Bebauungsplan Nr. Nr. 619: Mauritz-Ost – Östlich Am Pulverschuppen

Zusammenfassung der Anregungen und Hinweise aus der frühzeitigen Beteiligung der Öffentlichkeit und der Behörden gemäß § 3 Abs. 1 und § 4 Abs. 1 BauGB sowie aus der Beteiligung der Öffentlichkeit und der Behörden gemäß § 3 Abs. 2 und § 4 Abs. 2 BauGB

Bebauungsplan-Entwurf (ohne Straßenausbau)

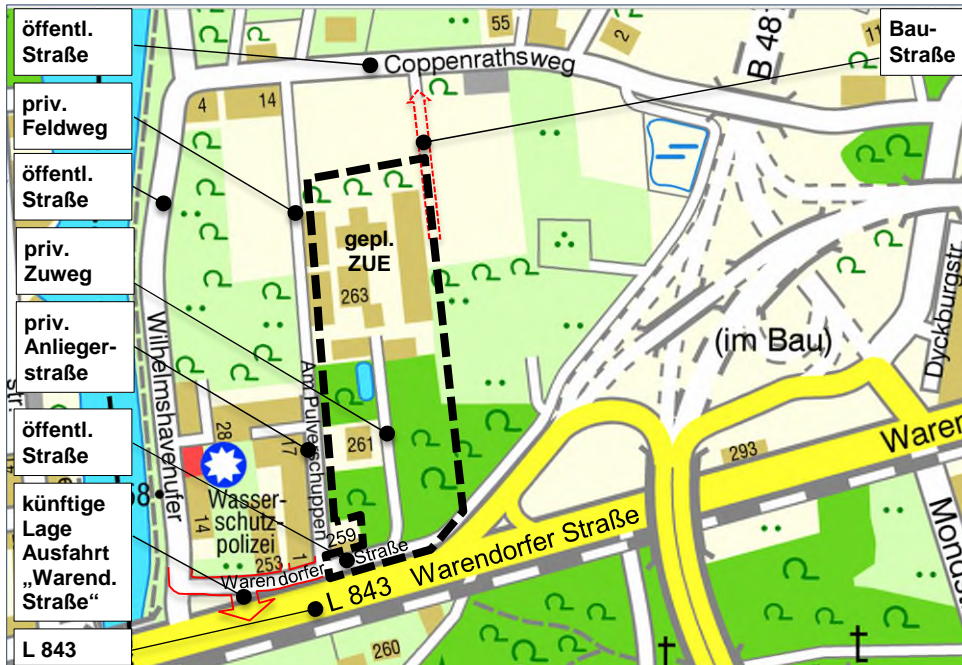
Die Option ihrer Festsetzung als öffentliche Verkehrsfläche mit einer Aufweitung um 5m auf 10m Breite ist von den Anliegern – und insbesondere von allen Eigentümern der privaten Straßenparzellen – deutlich abgelehnt worden. Als Hauptargumente wurden aufgeführt, dass

- eine Verbreiterung nicht notwendig sei,
- die Sackgassensituation Verkehr heraushalte,
- Kinder weiterhin auf der Straße spielen können sollten,
- die Kfz ansonsten noch schneller fahren würden,
- alter Baumbestand gefällt werden müsse.

Zudem gebe es keine Bereitschaft, Erschließungsbeiträge hierfür zu bezahlen.

A I.1: Den Anregungen, die Aufweitung der Anliegerstraße nicht im Bebauungsplan vorzusehen, wird gefolgt (Beschlussvorschlag 1.1.1).

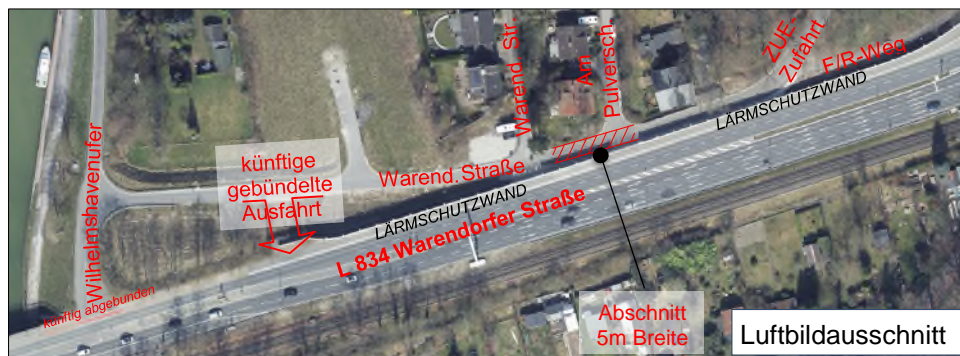
Die Verkehrsuntersuchung prognostiziert für den Straßenzug „Am Pulverschuppen“ 17 Kfz/h (Spitzenstunde Nachmittag) nach Einrichtung der ZUE. Der Kfz-Verkehr ist damit als sehr gering zu beurteilen.

Straßen NRW hat die neue parallele Warendorfer-Straße (entsprechend der Planfeststellung) mit einer Breite von 4,75 m ausgebaut, so dass dort der Begegnungsfall Pkw/Pkw bzw. Lkw/Rad möglich ist. Auf Höhe Hsnr. 1 ist eine Aufweitung auf 5,00m vorhanden, so dass sich dort Lkw und Pkw begegnen können.

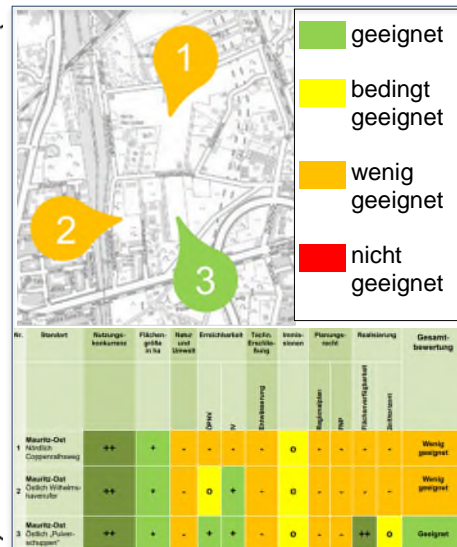
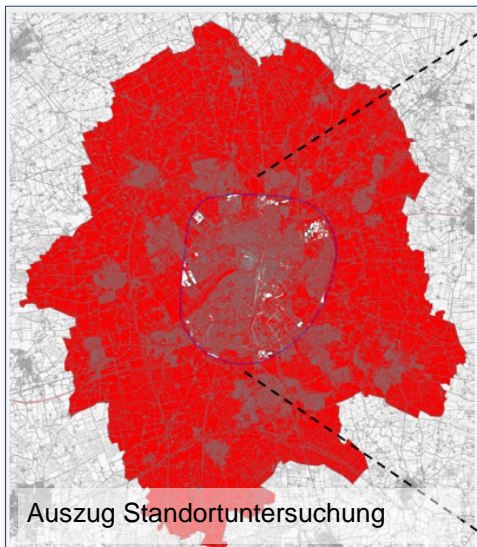
Zahlreiche Stellungnahmen weisen darauf hin, dass die Baustellenabwicklung für die ZUE mit dem Neubau der Warendorfer-Straßen-Brücke über den DEK kollidiere. Die hierzu anstehenden Arbeiten sind bestmöglich miteinander abzustimmen. Straßen.NRW, WSV und Tiefbauamt stehen im regelmäßigen Austausch und koordinieren ihre Maßnahmen. Es zeichnet sich ab, dass die Baustellen voraussichtlich zeitlich entzerrt ablaufen, was jedoch nicht im Bebauungsplan verankert werden kann.

A II.5: Die Hinweise zu den konkurrierenden Baustellen werden zur Kenntnis genommen. Ein Beschluss ist nicht erforderlich.

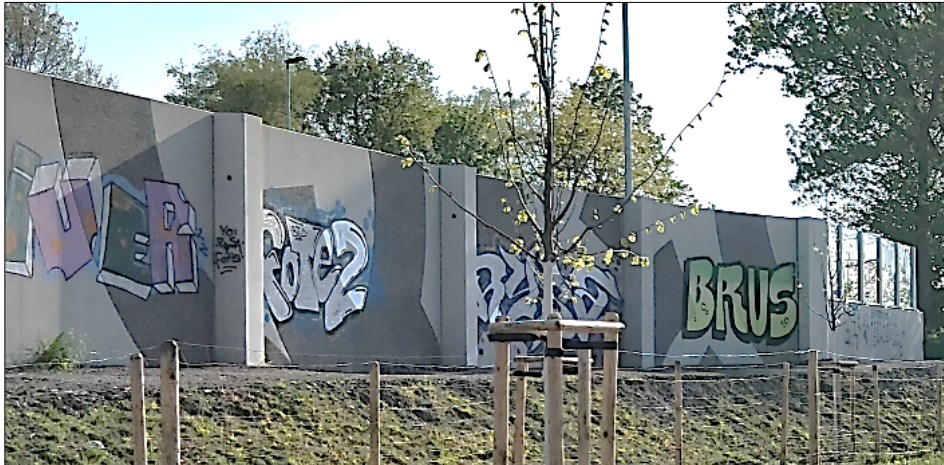
Schon bei der Planung im Vorfeld berät die Polizei mit zahlreichen Anregungen, die im Zusammenhang mit der unmittelbaren Gebäude- und Aussenanlagenplanung berücksichtigt werden sollen (bspw. Beleuchtung, einsehbare Korridore, Option auf Videoüberwachung, Zaunanlagen). Hierzu hat ein Ortstermin mit den verschiedenen Akteuren (insbesondere mit der Stadt als Bauherrin, den planenden Ingenieuren, der Bezirksregierung sowie der Polizei) stattgefunden. Einige der Anregungen kriminalpräventiver Maßnahmen (abschnittsweise Vergrößerung der Distanzen zwischen Zaun und Gebäude, Hinweise zu Fassadenmaterialien) konnten direkt im Bebauungsplanentwurf umgesetzt werden.

Andere können auf Ebene des noch vergleichsweise abstrakten Bebauungsplanes jedoch mangels Ermächtigungsgrundlage des § 9 BauGB nicht dort festgesetzt werden.

Sie waren z.T. jedoch bereits frühzeitig im konkreten Konzept der detaillierten Gebäude- und Freianlagenplanung verankert, bzw. werden bei der Realisierung umgesetzt. So wird bspw. die Sicherheitsfirma im zentral gelegenen viergeschossigen Gebäude untergebracht, so dass von dort die achsiale Zufahrt sowie der unmittelbare Eingangsbereich überwacht werden kann.

Die aktuelle Gebäudekonfigurierung wird weiterhin zwischen den o.g. Akteuren abgestimmt.
